DODATEK Č. 4 KE SMLouvĚ O DíLO „PARKOVACÍ DŮM POLNÍ“

spolu uzavírají tento Dodatek č. 4 (dále jen „Dodatek“) ke smlouvě o dílo na Parkovací dům Polní, č. smlouvy objednatele: 20000191, č. smlouvy zhotovitele: DZ 20010089/Mi, ve znění předcházejících dodatků (dále jen „SoD“), která byla výše uvedenými smluvními stranami uzavřena dne 5. 5. 2020 dle zákona č. 89/2012 Sb., občanský zákoník, v platném znění.

Parkovací dům Polní – Rekapitulace ZBV dodatek k SoD č.4

BEZPEČNOSTNÍ ZNAČKY A UMÍSTĚNÍ HASÍČÍCH PŘÍSTROJŮ - PŮDORYS 1.NP

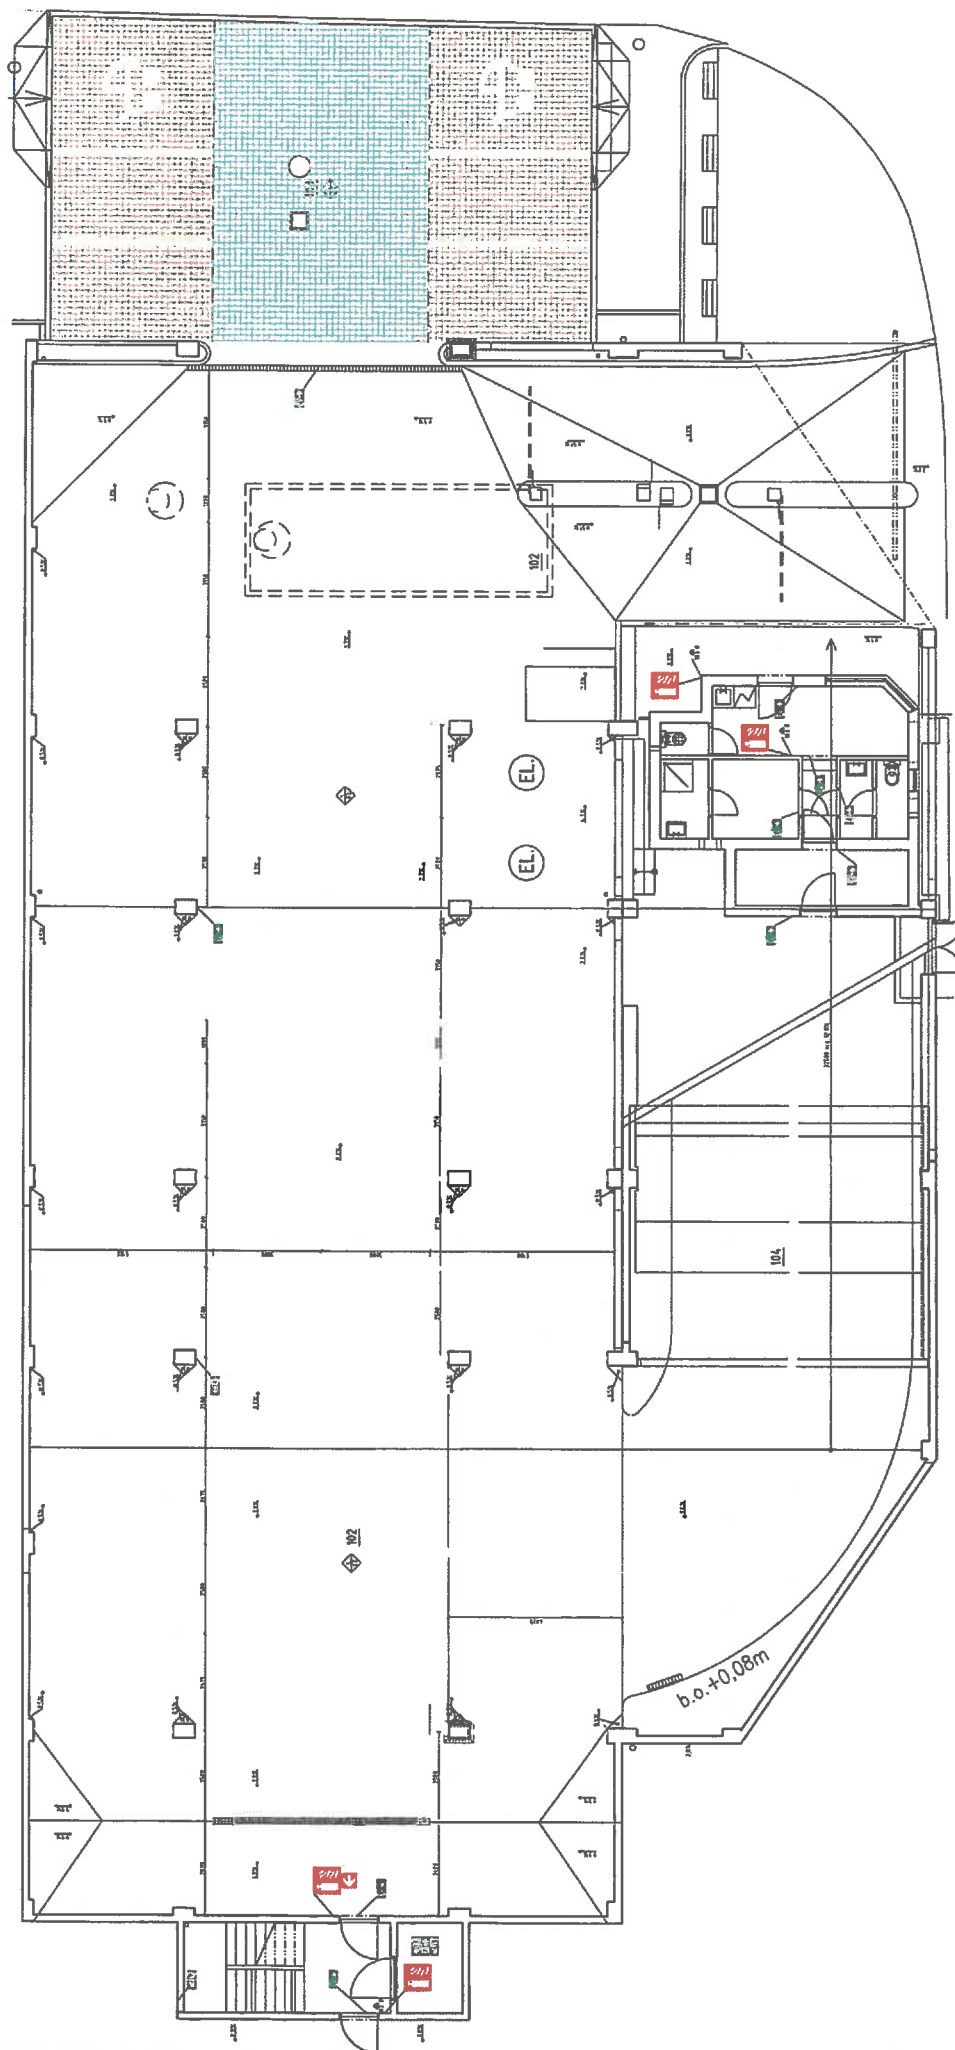
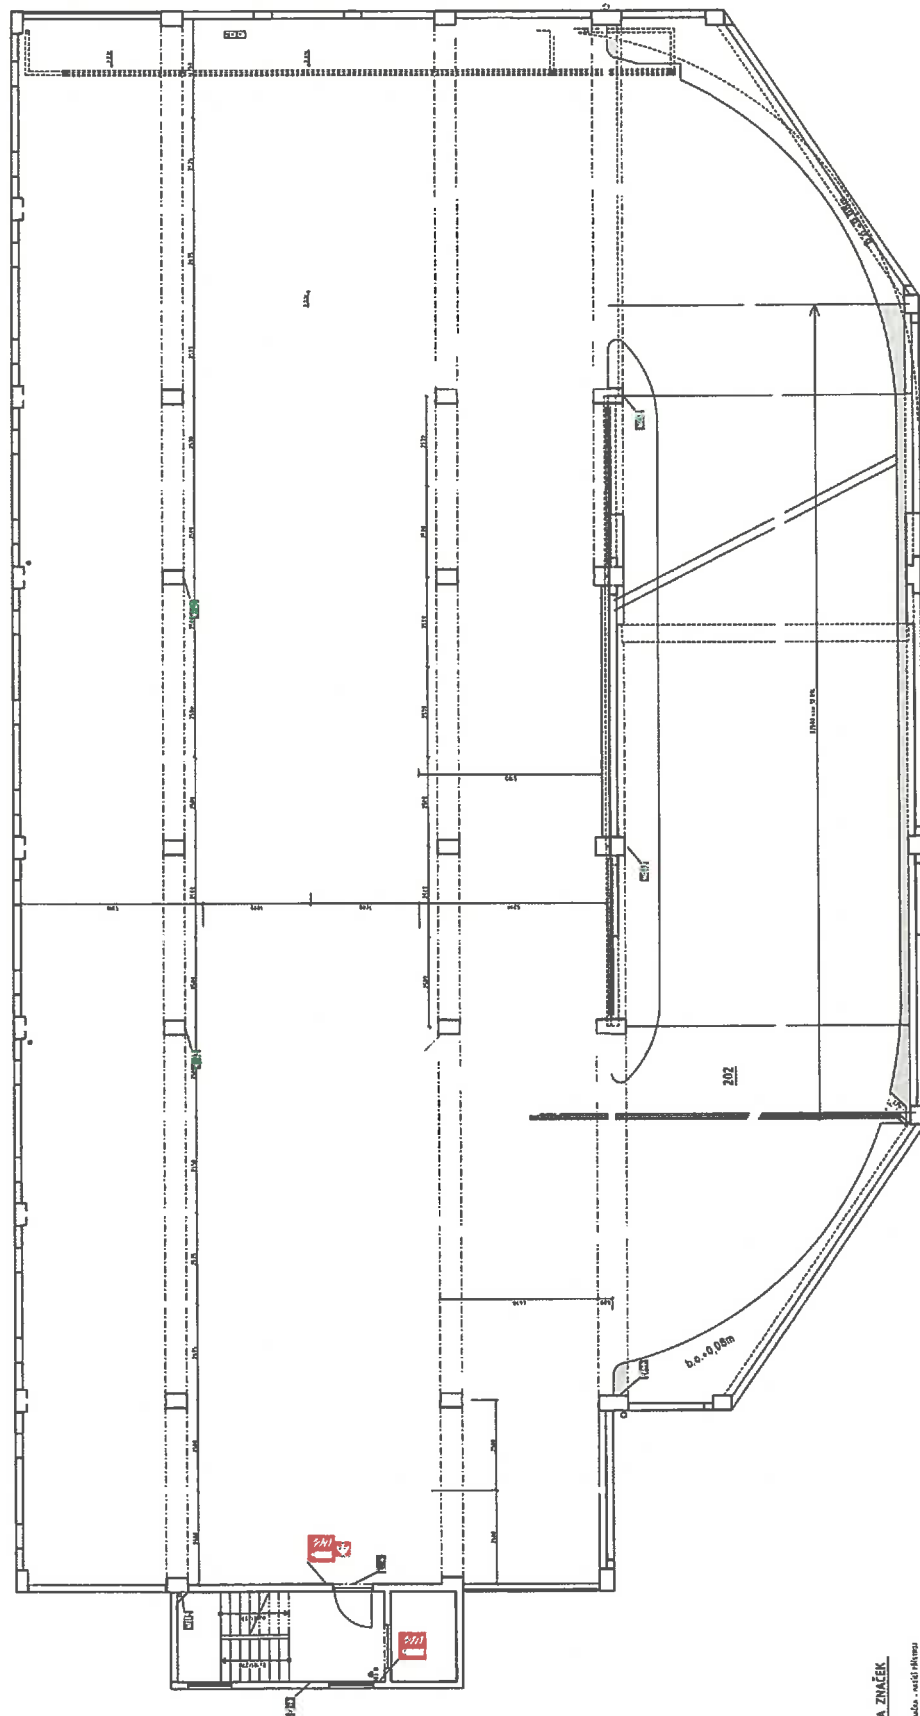
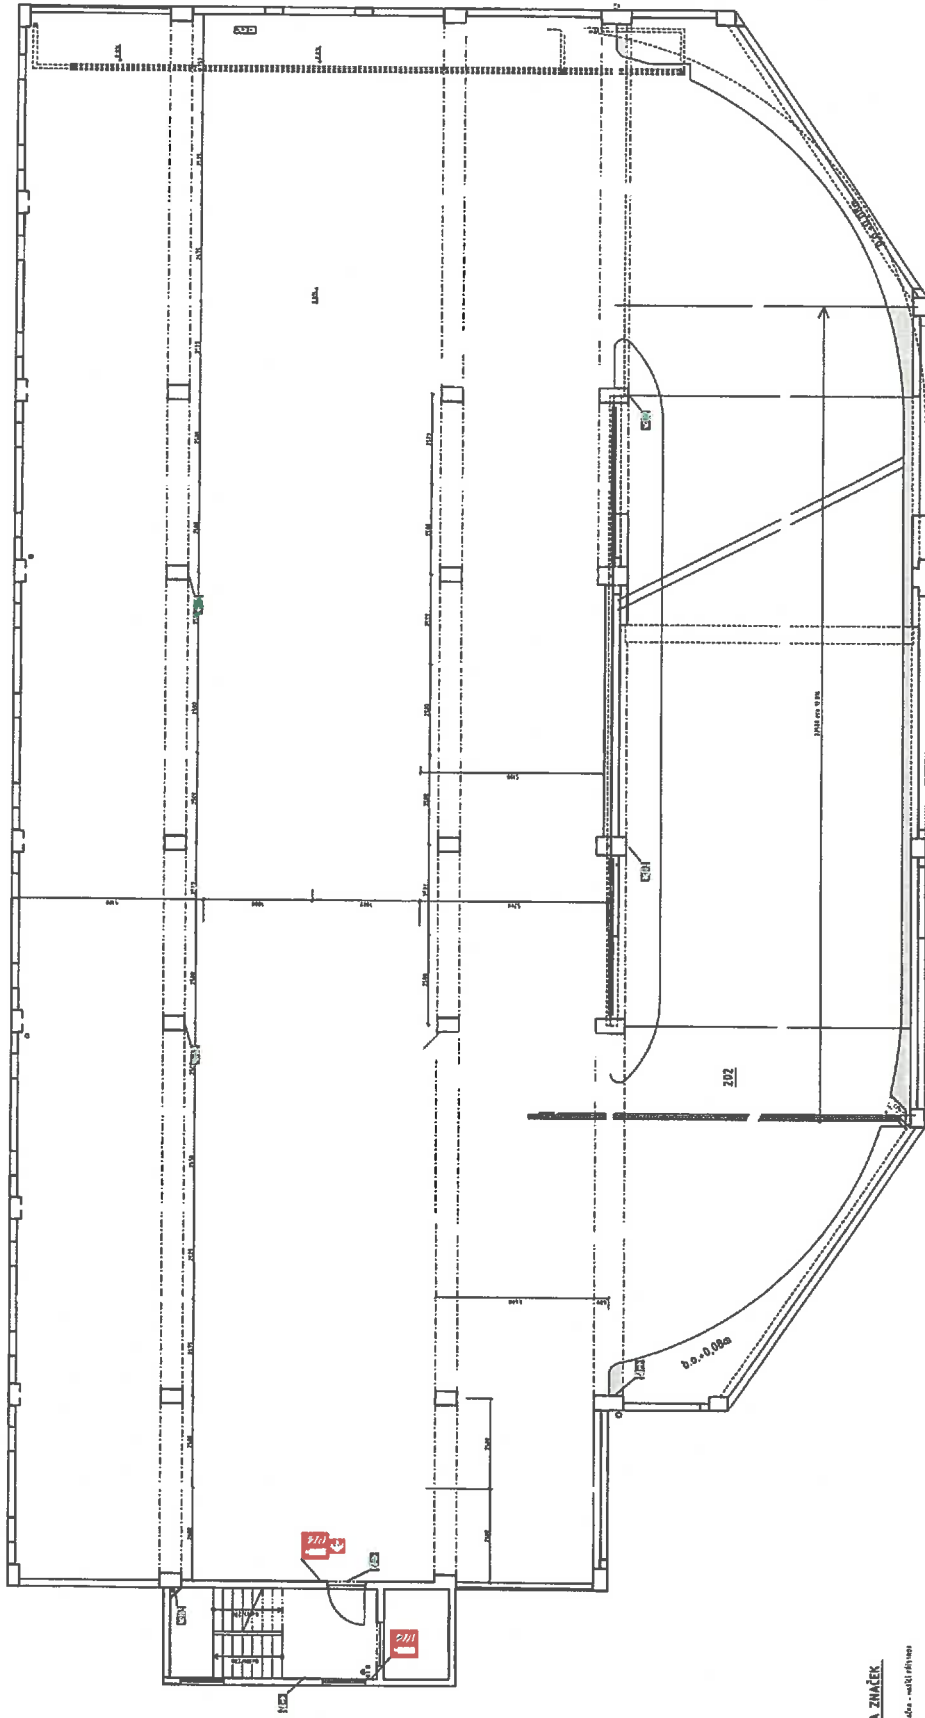
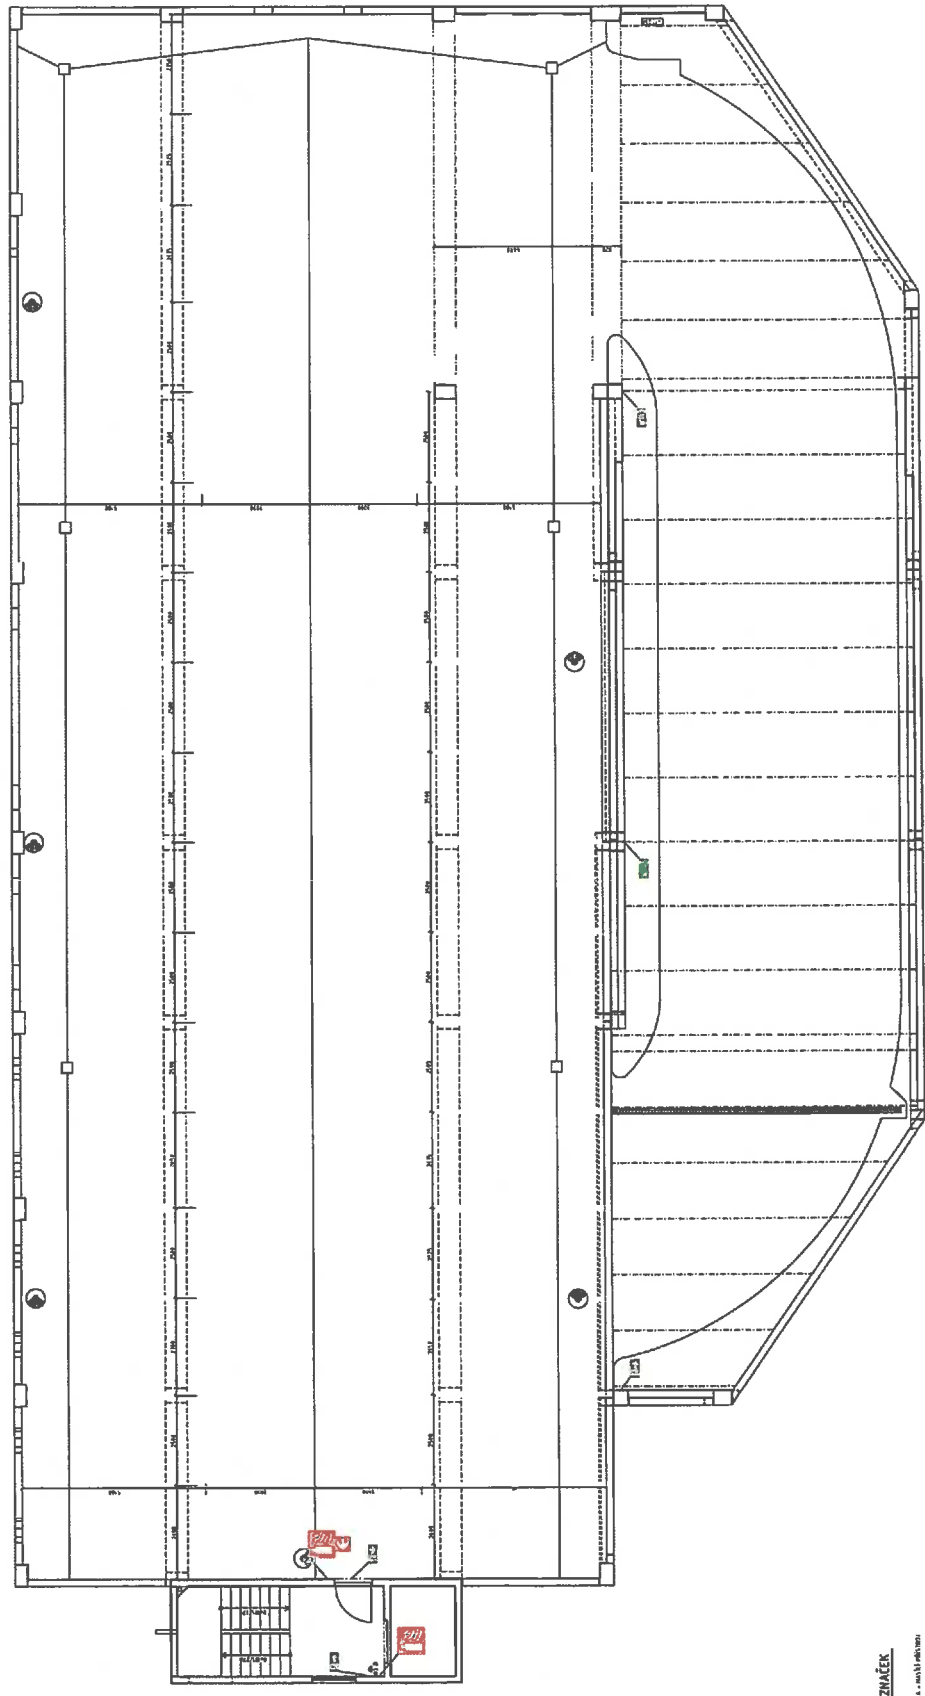
Změnový list řeší doplnění protipožárních ucpávek v schodišťovém prostoru po vedení rozvodů TZB. Dále doplnění práškových hasicích přístrojů 34 A s fotoluminiscenčními cedulkami dle výkresu umístění hasicích přístrojů.
